öffentliche Sitzung des
Verbandsgemeinderates
12.09.2023

Teilfortschreibung Flächennutzungsplan Windenergie - Würdigung der Stellungnahmen aus der ersten Behörden- und Öffentlichkeitsbeteiligung nach §§ 3 Abs. 1, 4 Abs. 1 BauGB

Flächennutzungsplan-Teilfortschreibung Windenergie – Stellungnahmen aus der frühzeitigen Beteiligung der Behörden und sonstigen Träger öffentlicher Belange gem. § 4 (1) BauGB sowie aus der Beteiligung der Nachbargemeinden gem. § 2 (2) BauGB

Abb. 1: Vergleich Eignungsflächen

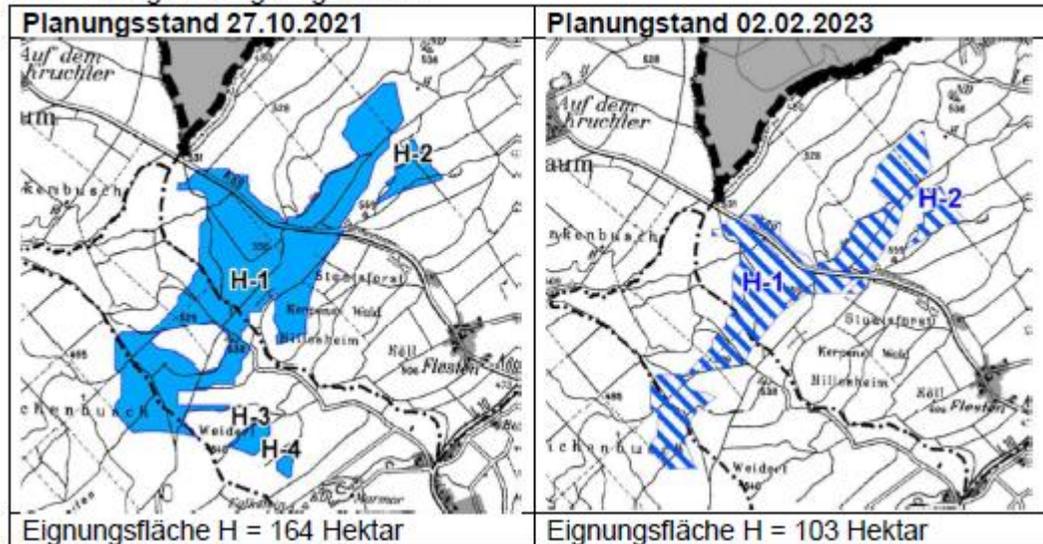
Dabei reduziert sich in den Eignungsflächen H-1 und H-2 die Größe, die Eignungsflächen H-3 und H-4 entfallen ganz.

Begründet wird die Verkleinerung der Eignungsfläche H mit dem Schutz des Wasserhaushalts und dem Grundwasserschutz, Teile der ursprünglichen Planung der Eignungsfläche H v. 27.10.2021 liegen im geplanten Wasserschutzgebiet 400 „Hillesheimer Kalkmulde“ (WSG im Entwurf).

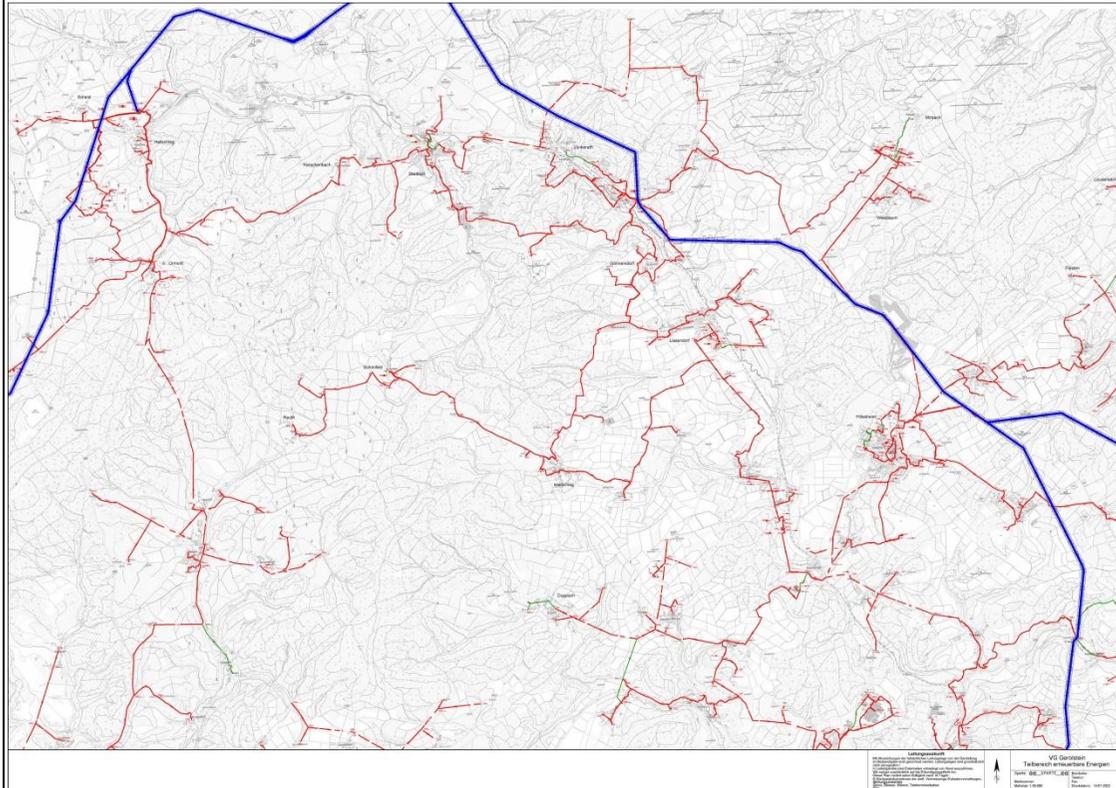
- Für 20-kV-Freileitung ist ein Schutzstreifen von 16,0 m Breite (8,0 m Breite beiderseits der Leitungssachse) freizuhalten, in dem eine Bebauung, das Anpflanzen von tiefwurzelndem Gehölz und sonstige leitungsgefährdende Maßnahmen untersagt sind.
- Für 20-kV/0,4-kV Kabel ist ein Schutzstreifen von 1,0 m Breite (0,5 m Breite beiderseits der Leitungssachse) freizuhalten, in dem eine Bebauung, das Anpflanzen von tiefwurzelndem Gehölz und sonstige leitungsgefährdende Maßnahmen untersagt sind.

Sollten Änderungen unserer Leitungen/Anlagen notwendig werden, so richtet sich die Kostentragung nach den bestehenden Verträgen bzw. sonstigen Regelungen.

Anregung	Abwägungsvorschlag
<p>Als Anlage senden wir Ihnen einen Planausschnitt, in denen unsere im Planungsgebiet vorhandenen Leitungen/Anlagen eingetragen sind mit der Bitte, diese bei der weiteren Planung zu berücksichtigen.</p>	<p><i>Die eingetragenen Leitungen und Anlagen werden im Rahmen der Einzelgenehmigungsverfahren berücksichtigt.</i></p>

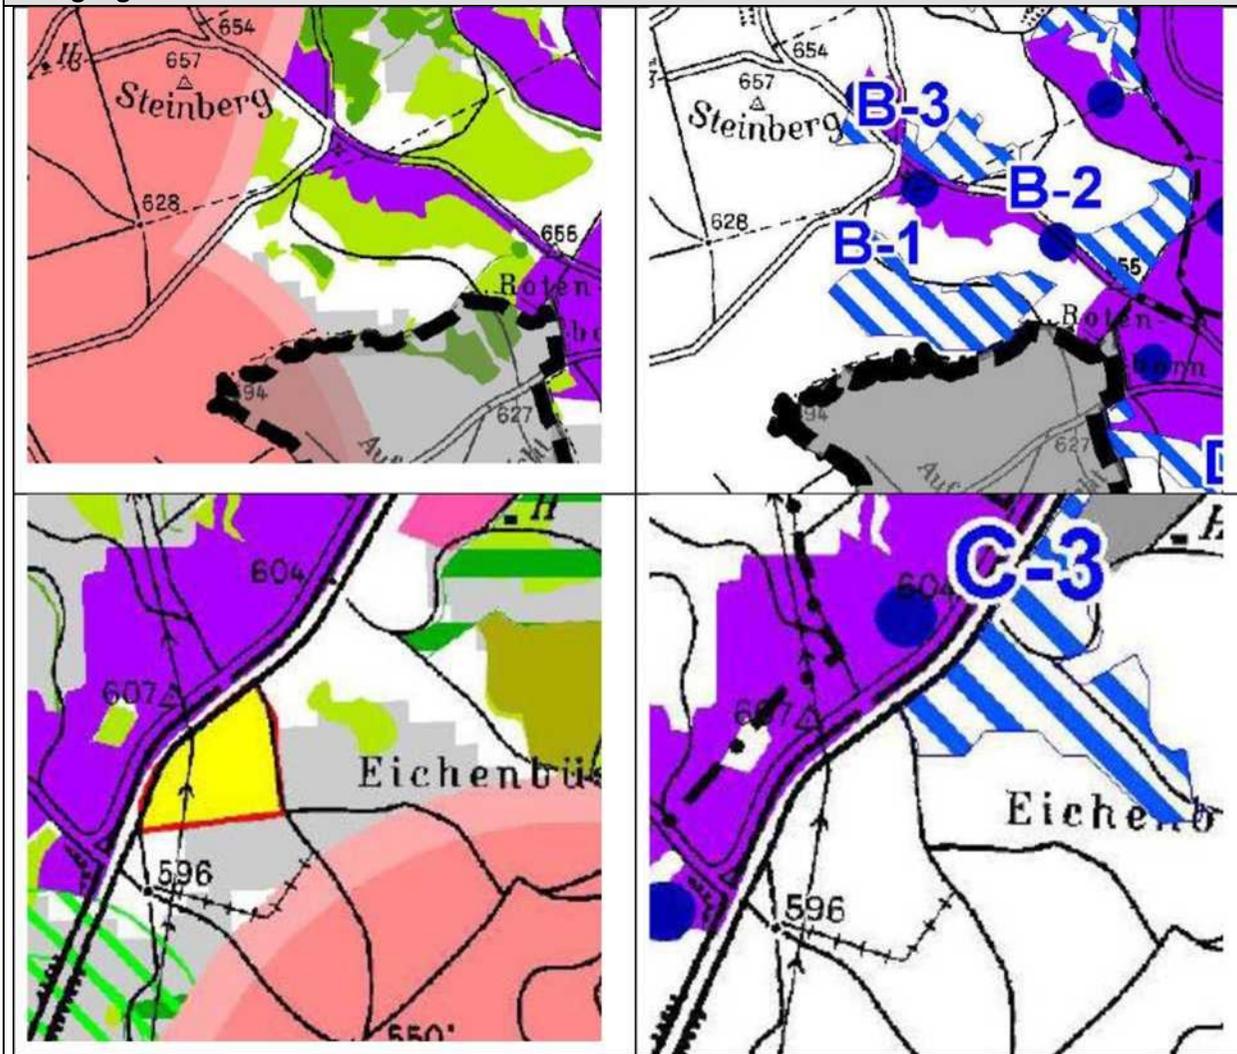
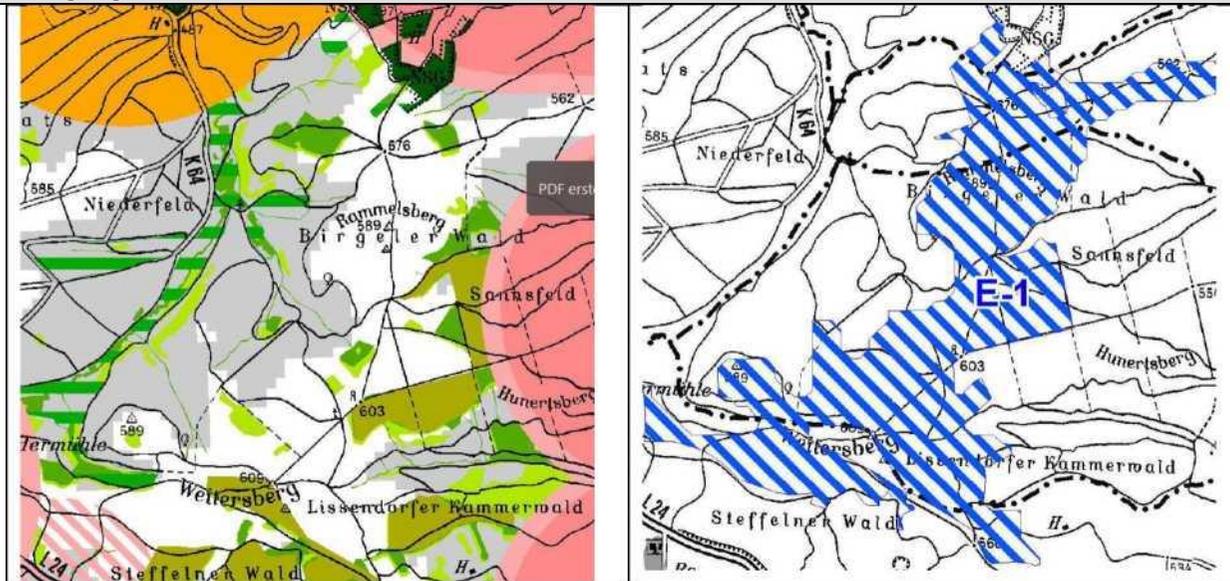
Als weiches Kriterium wird die Wildbrücke über die B51 nordöstlich von Schönfeld aufgeführt. Diese Wildbrücke wurde zwischen 2017 und 2018 gebaut und dient der Biotopvernetzung sowohl des örtlichen als auch des regionalen Biotopverbundes. In der Teilfortschreibung des Flächennutzungsplans der VG Obere Kyll wurde diese Wildbrücke bereits 2015 mit einem Schutzradius und einem Freihaltetrichter geplant. Dieser gesamte Freihaltebereich soll nun übernommen werden.

Wasserschutzgebiet Ormont, Zone II: Schutzgebietsverordnung ausgelaufen – neuer Abgrenzungsentwurf liegt vor und wird in Karte ergänzt.

Wegen Lage zwischen Hochspannungsleitung und B51 (Schutzabstände) für Windenergienutzung nicht geeignet, da nicht groß genug.

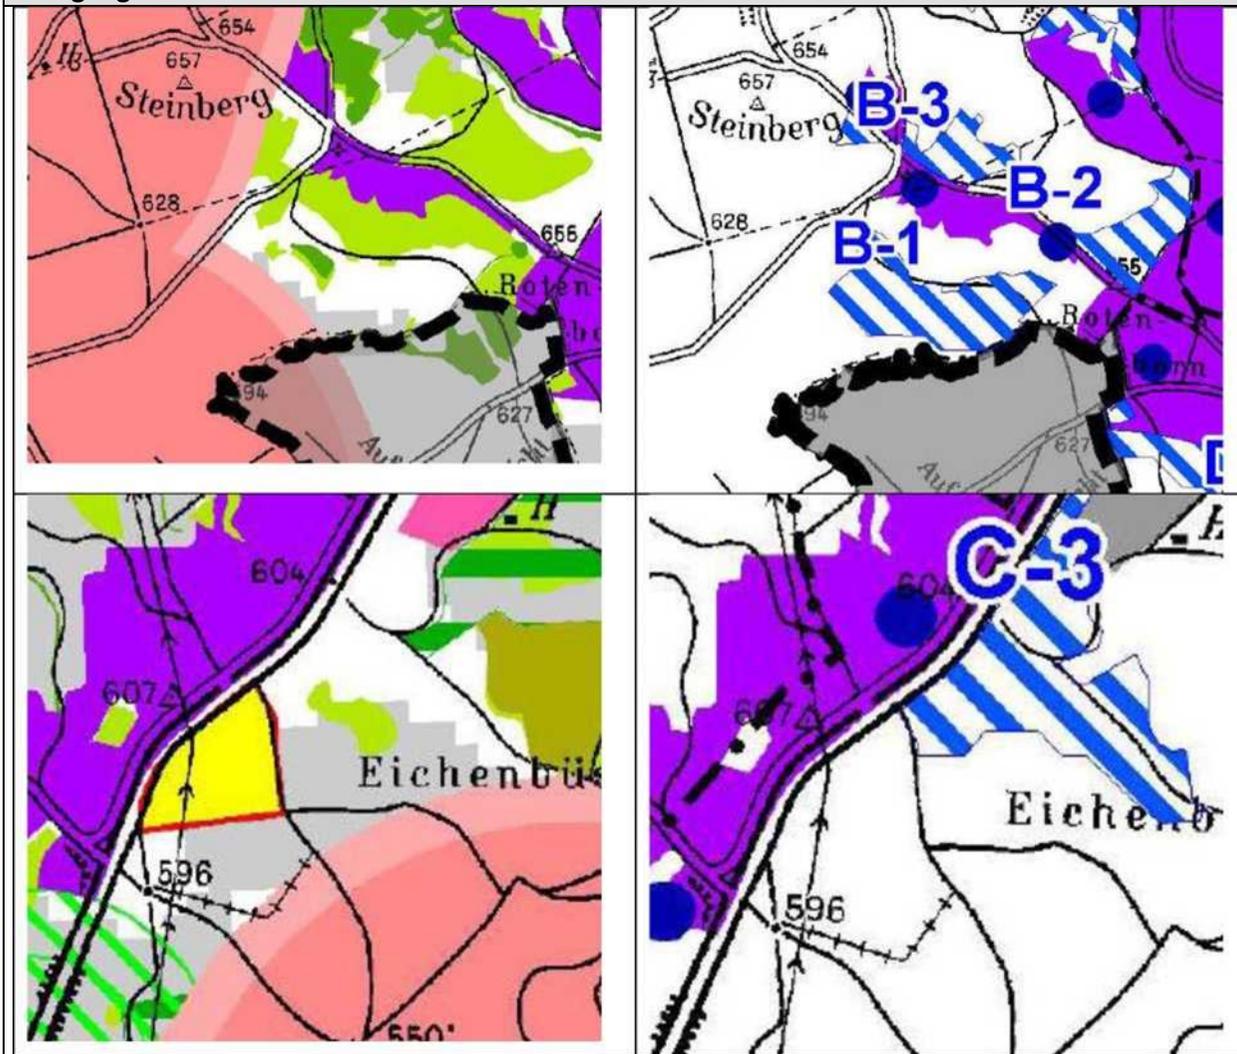
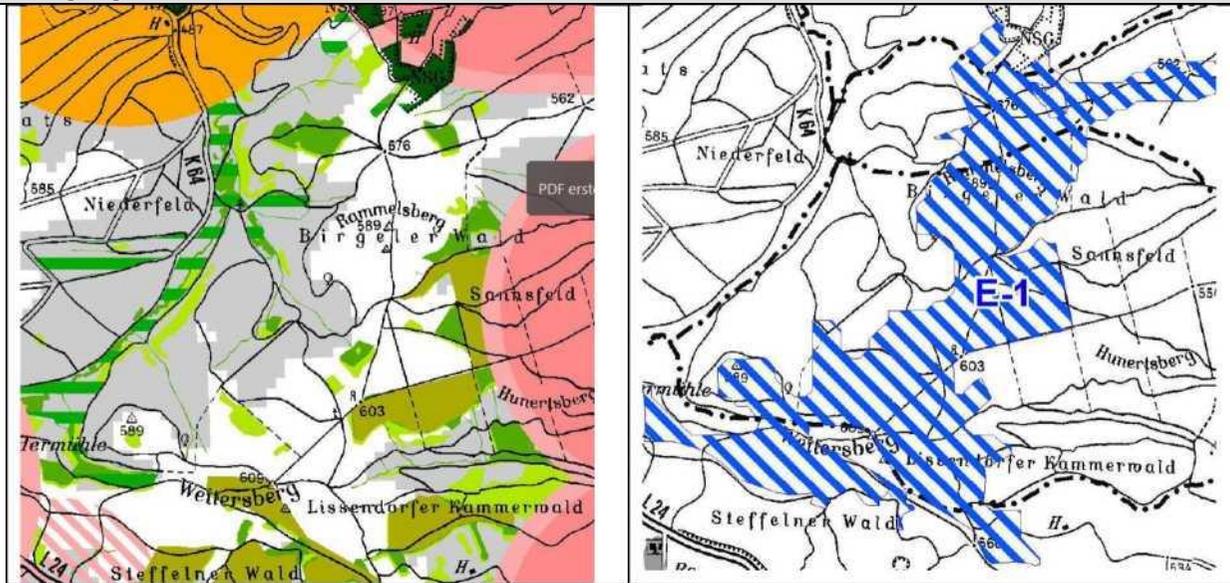
Als weiches Kriterium wird die Wildbrücke über die B51 nordöstlich von Schönfeld aufgeführt. Diese Wildbrücke wurde zwischen 2017 und 2018 gebaut und dient der Biotopvernetzung sowohl des örtlichen als auch des regionalen Biotopverbundes. In der Teilfortschreibung des Flächennutzungsplans der VG Obere Kyll wurde diese Wildbrücke bereits 2015 mit einem Schutzradius und einem Freihaltetrichter geplant. Dieser gesamte Freihaltebereich soll nun übernommen werden.

Wasserschutzgebiet Ormont, Zone II: Schutzgebietsverordnung ausgelaufen – neuer Abgrenzungsentwurf liegt vor und wird im weiteren Verfahren in der Karte ergänzt.

Wegen Lage zwischen Hochspannungsleitung und B51 (Schutzabstände) für Windenergienutzung nicht geeignet; Fläche zu klein für WEA.
